平顶山大庄鑫鑫煤业有限公司
入河排污口设置论证报告书

(报批稿)

平顶山大庄鑫鑫煤业有限公司入河排污口设置论证 报告书技术评审专家意见修改说明

平顶山大庄鑫鑫煤业有限公司入河排污口 设置论证报告书评审意见

图 1-1

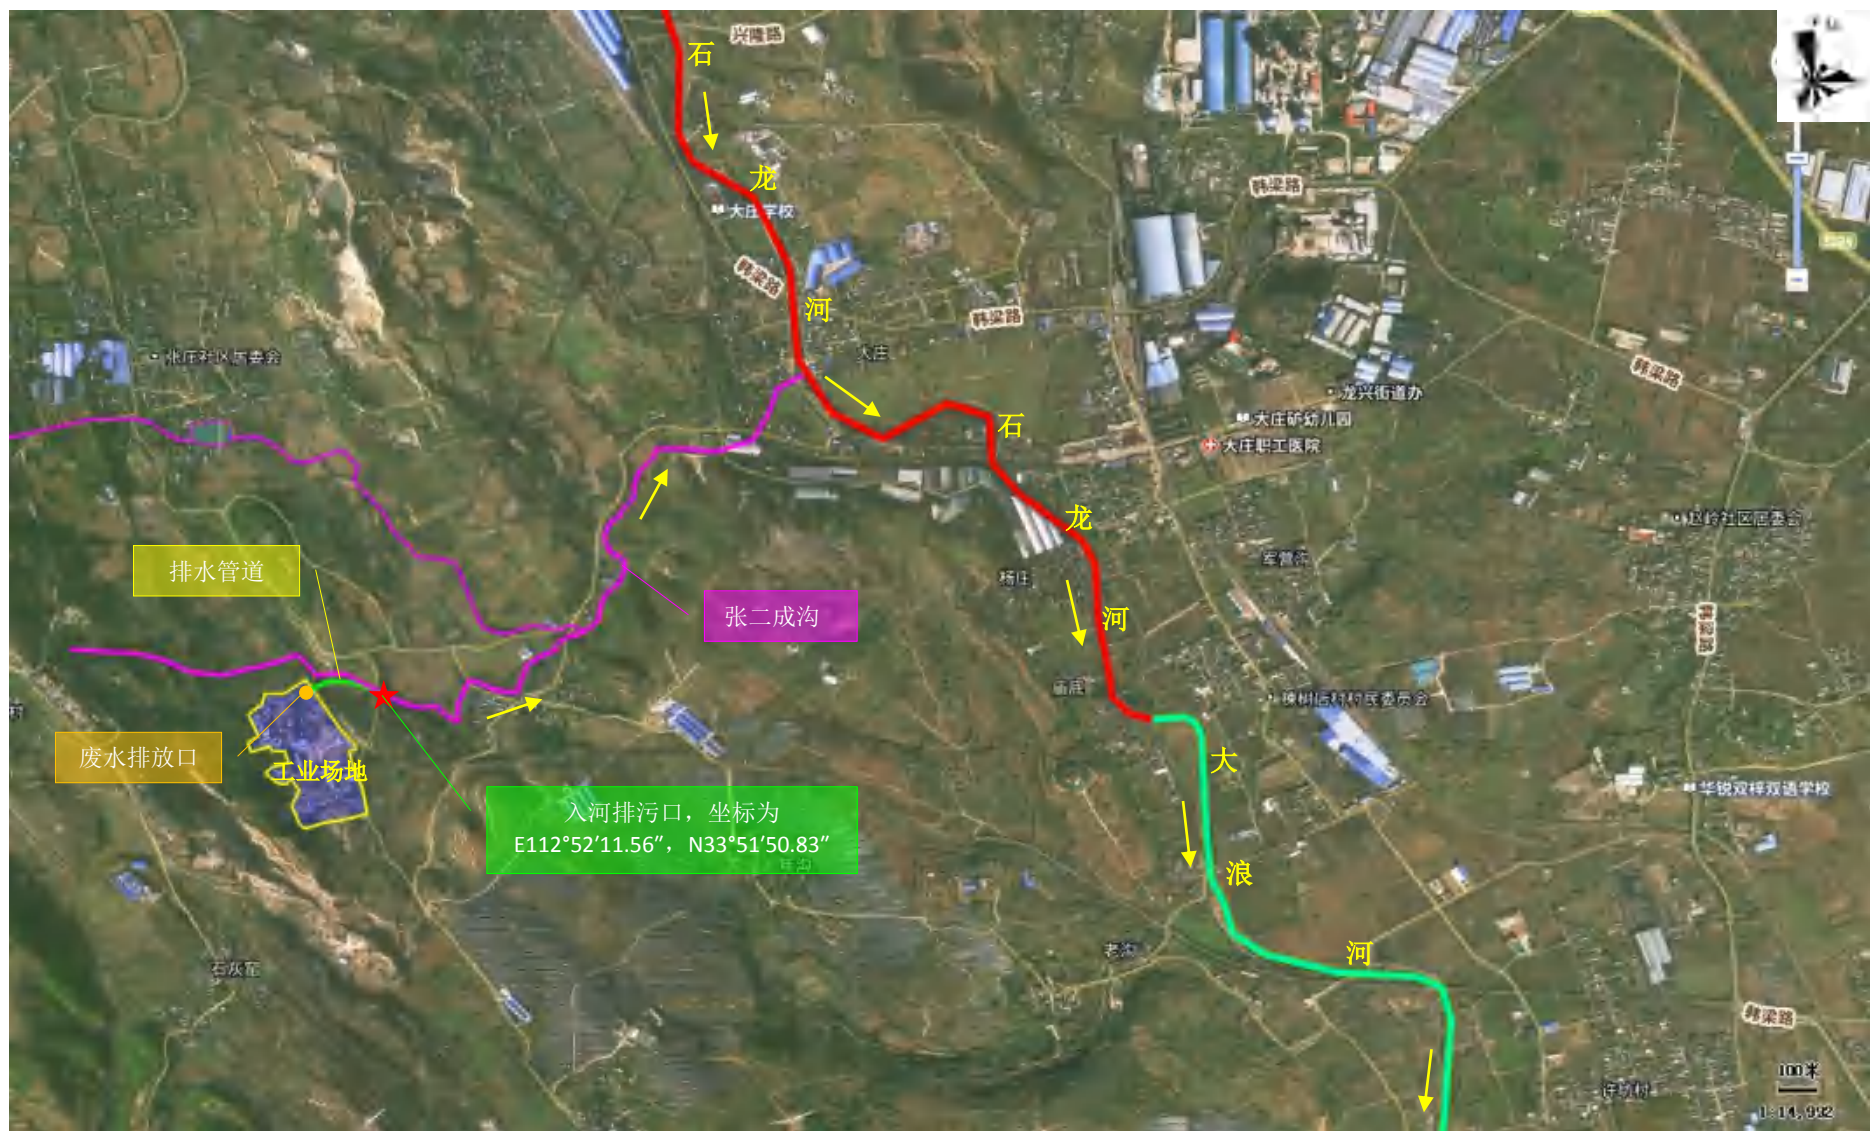
5.完善相关附图附件。

见图 1-1，见附件 6。
